改善箇所説明図

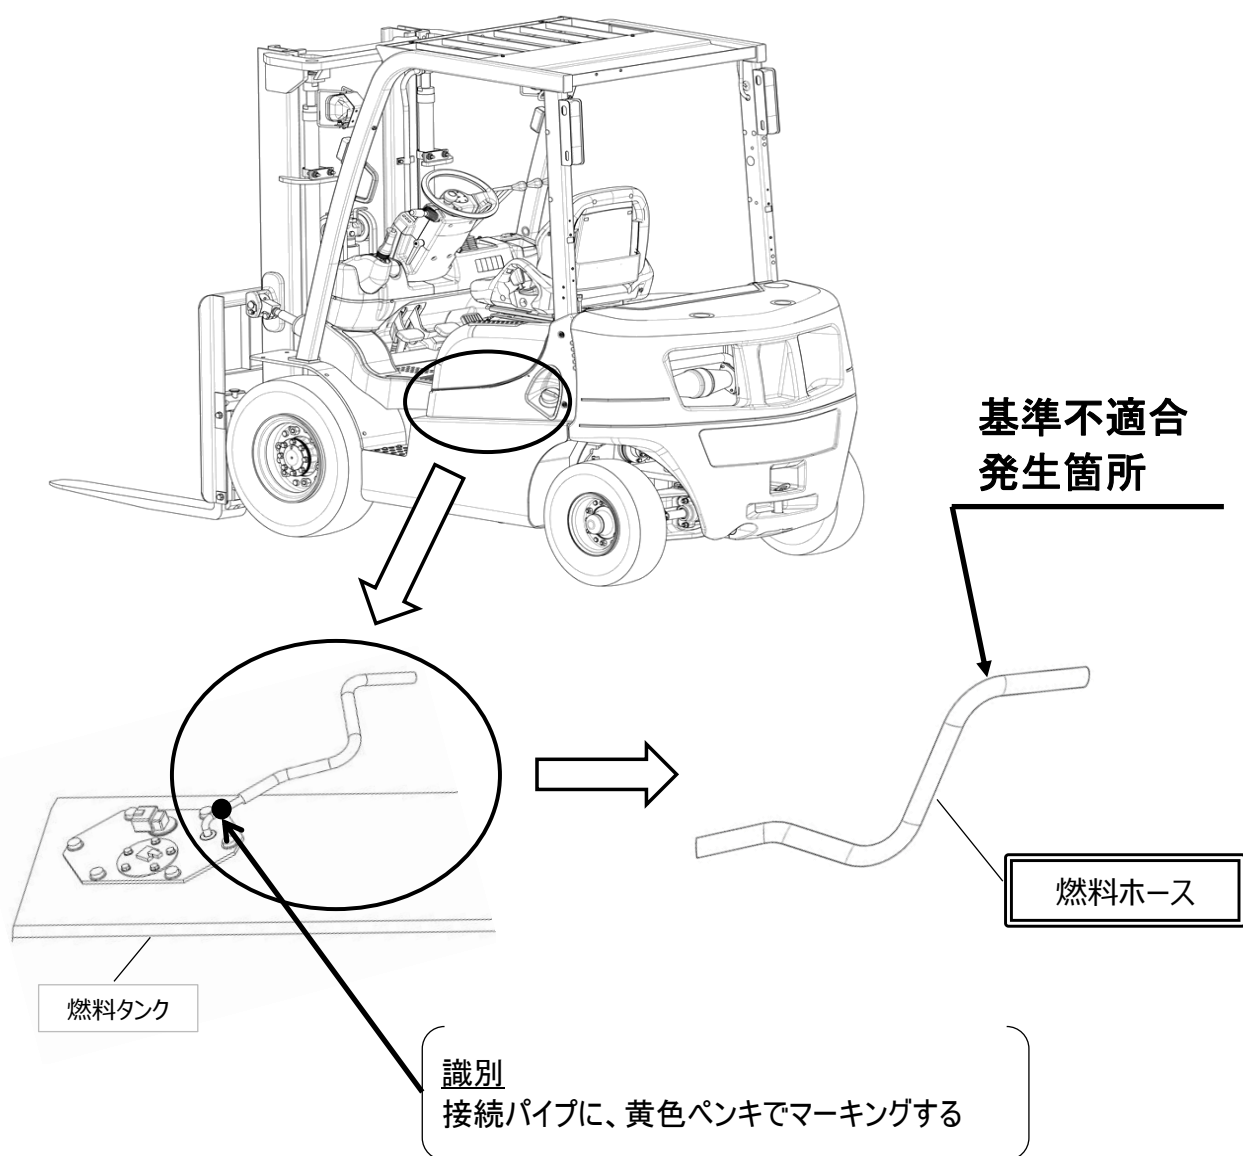
ガソリンを燃料とするフォークリフトにおいて、燃料ホースの材質の選定が不適切なため、亀裂が生じるものがある。そのため、亀裂が進行すると燃料が漏れるおそれがある。

全車両、燃料ホースを対策品に交換する。

注: 燃料ホース は交換する部品を示す。
